Service Assainissement Non Collectif

Objet Contrôle ANC
dans le cadre d'une Vente

Adresse de l'immeuble :
Quartier CESTIAS
65220 TRIE SUR BAÏSE
Propriétaire : Mr XXXXXXXX
Parcelles : B2 592

RAPPORT DE VISITE D'UNE INSTALLATION D'ASSAINISSEMENT NON COLLECTIF DANS LE CADRE D'UNE VENTE

Plan de l'installation d'assainissement non collectif

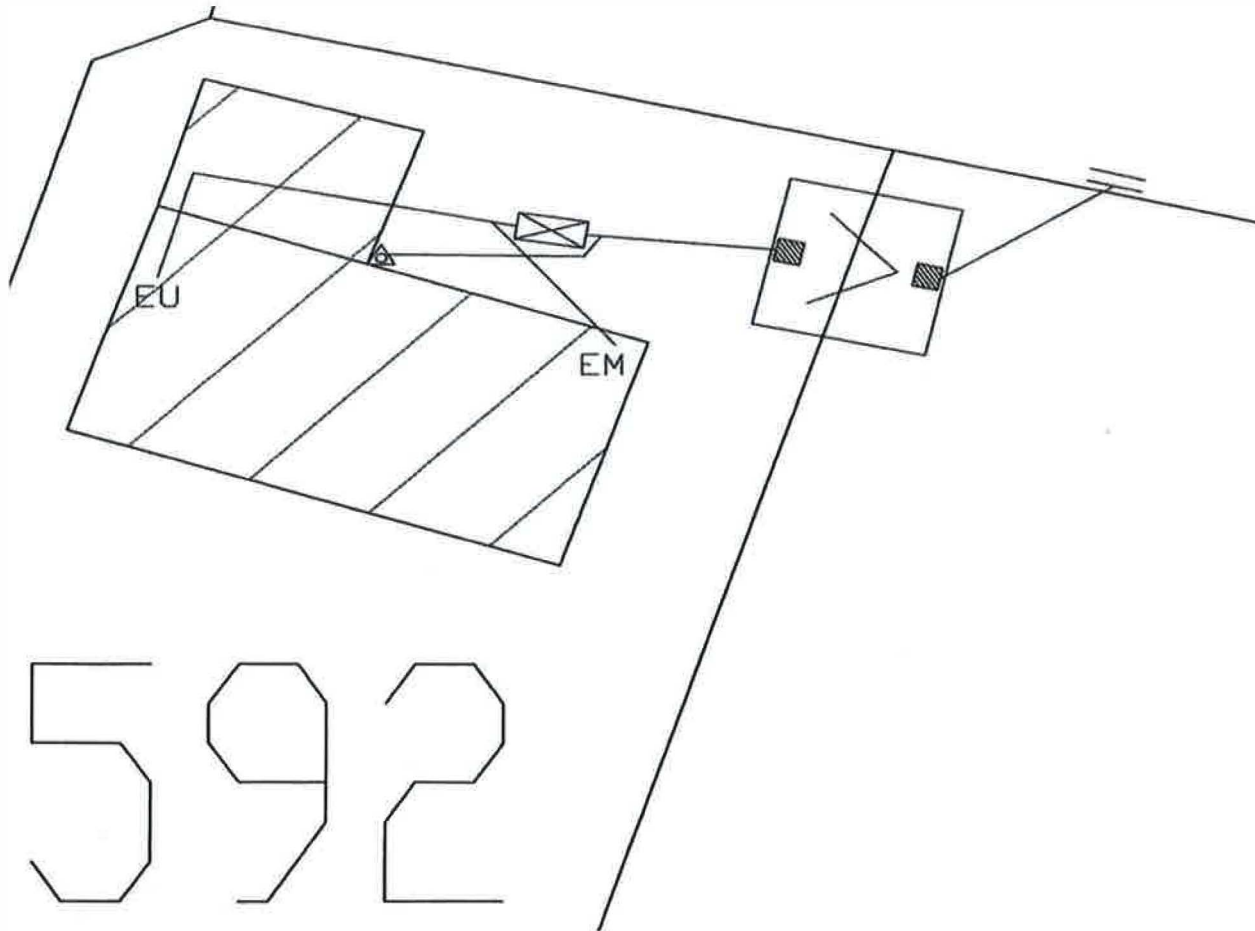
Vérifier que l'ensemble des eaux usées soient bien raccordées en amont de la fosse toutes eaux (contrôler le schéma de collecte des eaux usées et ménagères).

- ☞ Vérifier les raccordements en amont de la fosse.
- ☞ Faire vidanger la fosse toutes eaux lorsque le taux de boue sera supérieur à 50% du volume utile par un vidangeur agréé.
- ☞ **Fréquence de contrôle appliquée à l'installation : 8 ans (Ramené à 1 an en cas de vente)**
